論点2. MOX燃料の使用実績(その1)

論点2. MOX燃料の使用実績(その2)

各国の軽水炉におけるMOX燃料の使用実績

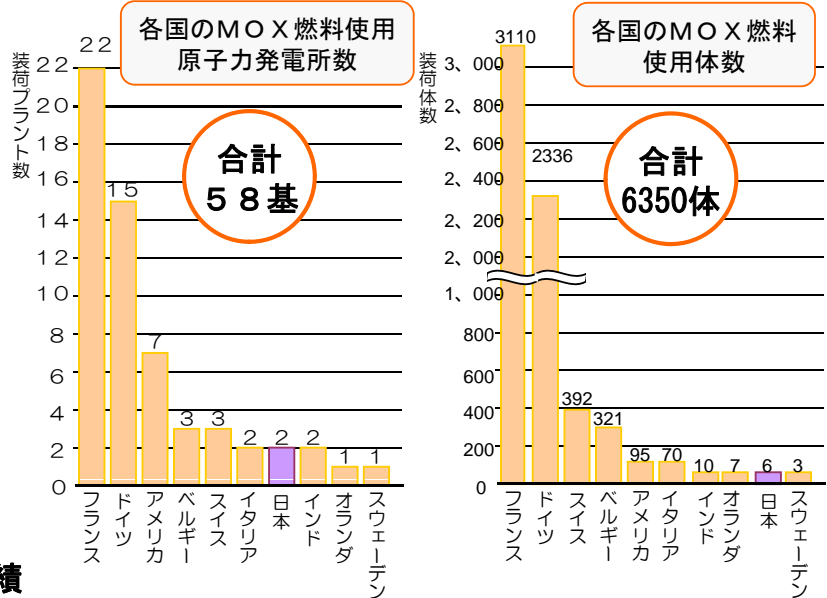
【検討課題】①女川原子力発電所と同じ形式の原子炉(軽水炉)でのMOX燃料の使用実績や実証試験が少ないのではないか。

【電力の見解】ウラン燃料との特性の差異とその影響の程度は、把握されている。
40年前から、軽水炉でのMOX燃料の使用実績がある。

・右グラフ参照
